## **Commissione Tecnica PNRR-PNIEC**

**Parere n. 137 del 09/03/2023**

<b>Progetto 7541</b>	<p><b><i>Valutazione Impatto Ambientale</i></b> <b>Impianto agrofotovoltaico di potenza pari a 31 MW e dalle opere di connessione alla RTN, da installare in agro del Comune di Ascoli Satriano (FG), in località Flamia.</b></p> <p><b>ID_VIP: 7541</b></p>
<b>Proponente</b>	<p><b><i>LIGHTSOURCE RENEWABLE ENERGY ITALY SPV 2 S.R.L.</i></b></p>

Figura 5: Sezione tipo dei tracker

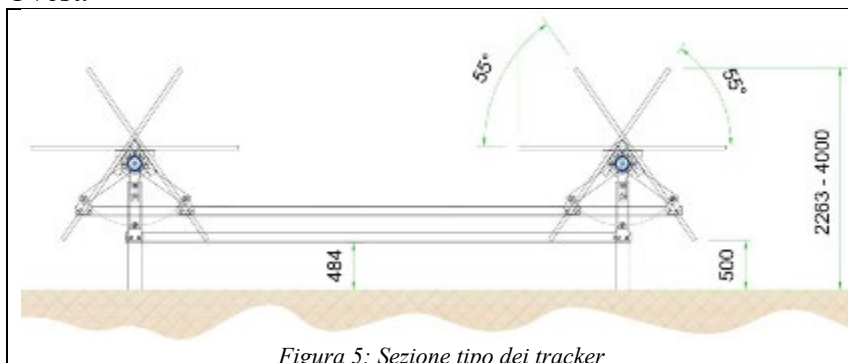
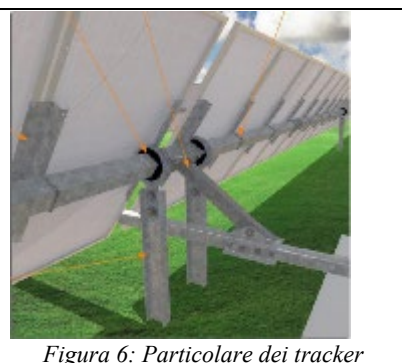
La Commissione rileva che l'altezza minima da terra dei pannelli rientra nel Requisito C, tipo 2, delle "Linee Guida in materia di impianti Agrivoltaici", redatto dal GdL coordinato dal Dipartimento per l'Energia del MiTE<sup>8</sup> (giugno 2022), per cui il progetto in esame rientra tra gli "impianti agrivoltaici di tipo 2)", che prevedono "esclusivamente un uso combinato della porzione di suolo interessata" dalla produzione energetica ed agricola.

Figura 8: Particolare recinzione e cancelli di accesso (stralcio elaborato 024-ASC-CIV-TAV-024-particolari costruttivi\_recinzioni e ingressi carrabili-signed-signed)

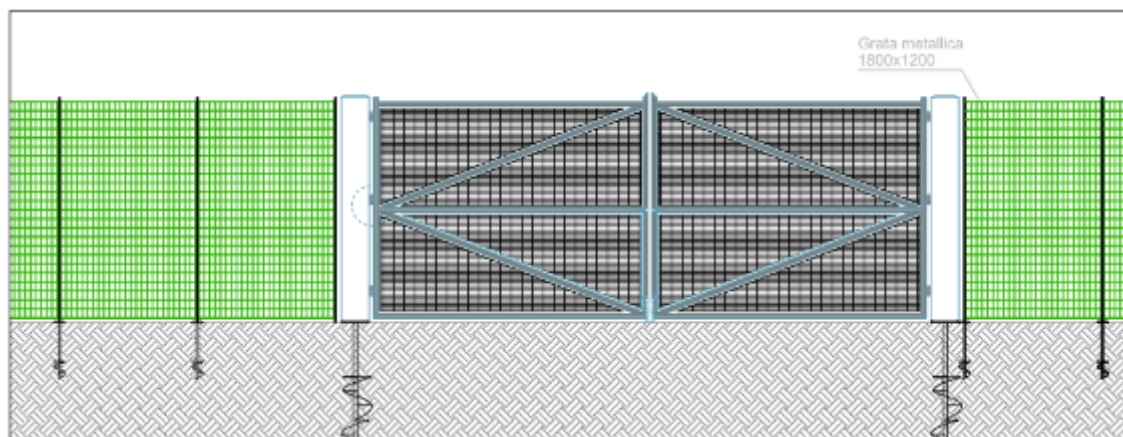
La Commissione, valutata la documentazione presentata dal Proponente e all'esito delle verifiche eseguite nell'ambito del procedimento in esame, ritiene che per la Realizzazione delle piste/strade per il

cantiere e l'esercizio dell'impianto dovrà essere utilizzata, per quanto possibile, la viabilità esistente e che le nuove viabilità interne ed esterne dovranno essere realizzate con materiale inerte, permeabile, escludendo nella maniera più assoluta l'utilizzo di pavimentazioni impermeabilizzanti (bitume, calcestruzzo o altro), come indicato nella **Condizione Ambientale n. 1**.
